**Eurokód 6: Navrhování zděných konstrukcí –
Část 2: Volba materiálů, konstruování
a provádění zdiva****ČSN
EN 1996-2
OPRAVA 1
73 1101**

idt EN 1996-2:2006/AC:2009-09

Corrigendum

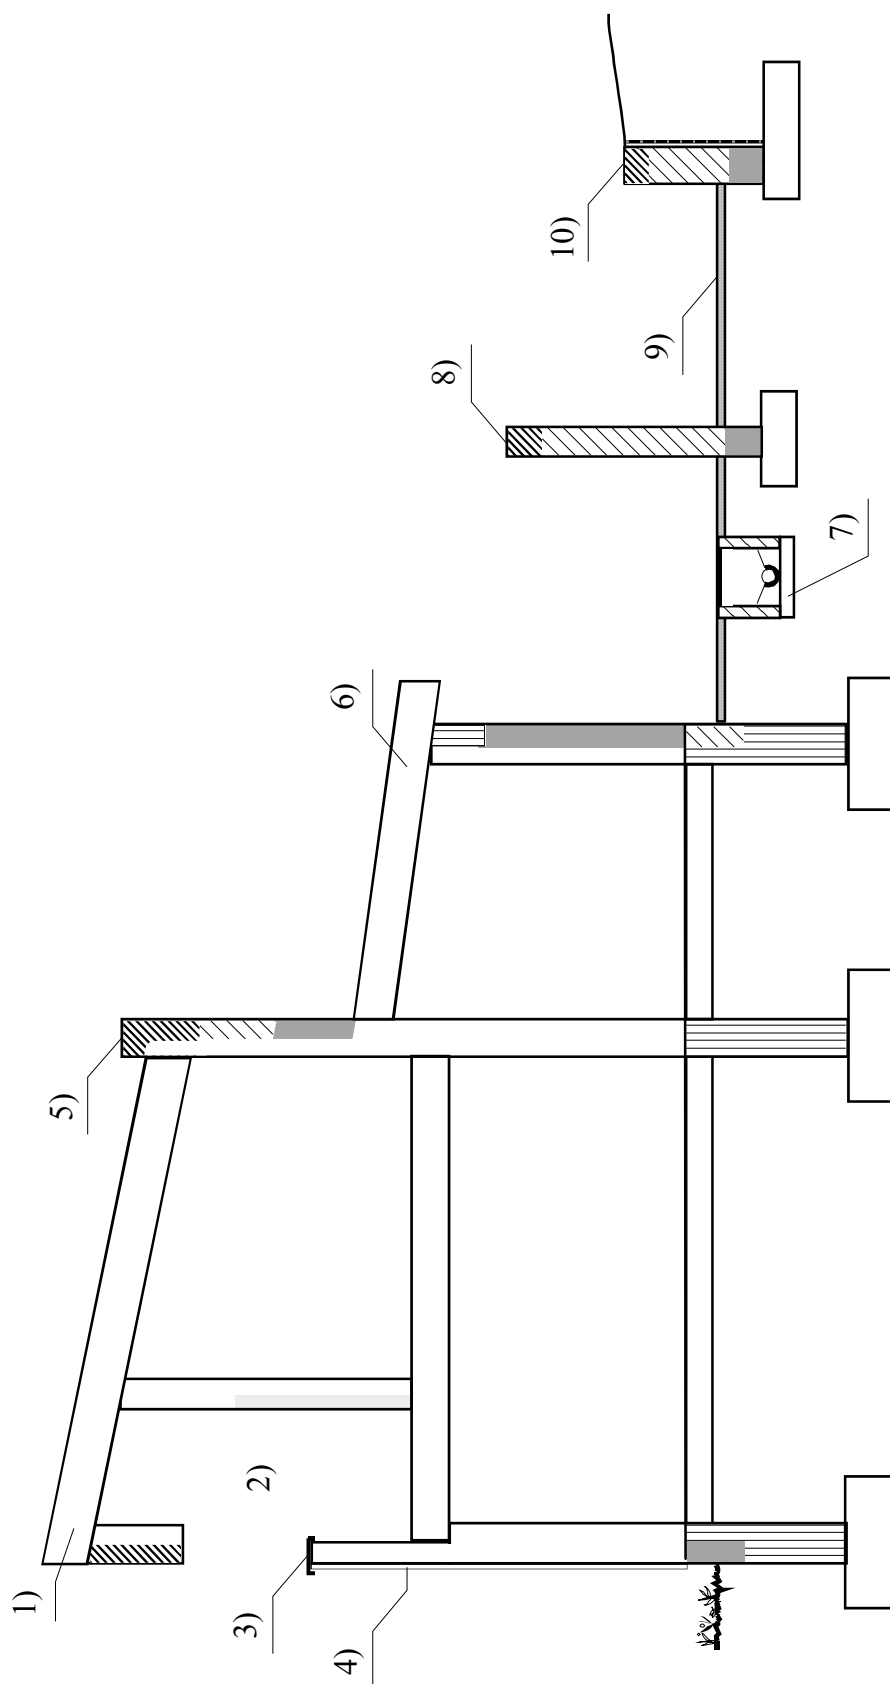
V kapitole A.2 se obrázek A.2 nahrazuje následujícím obrázkem:
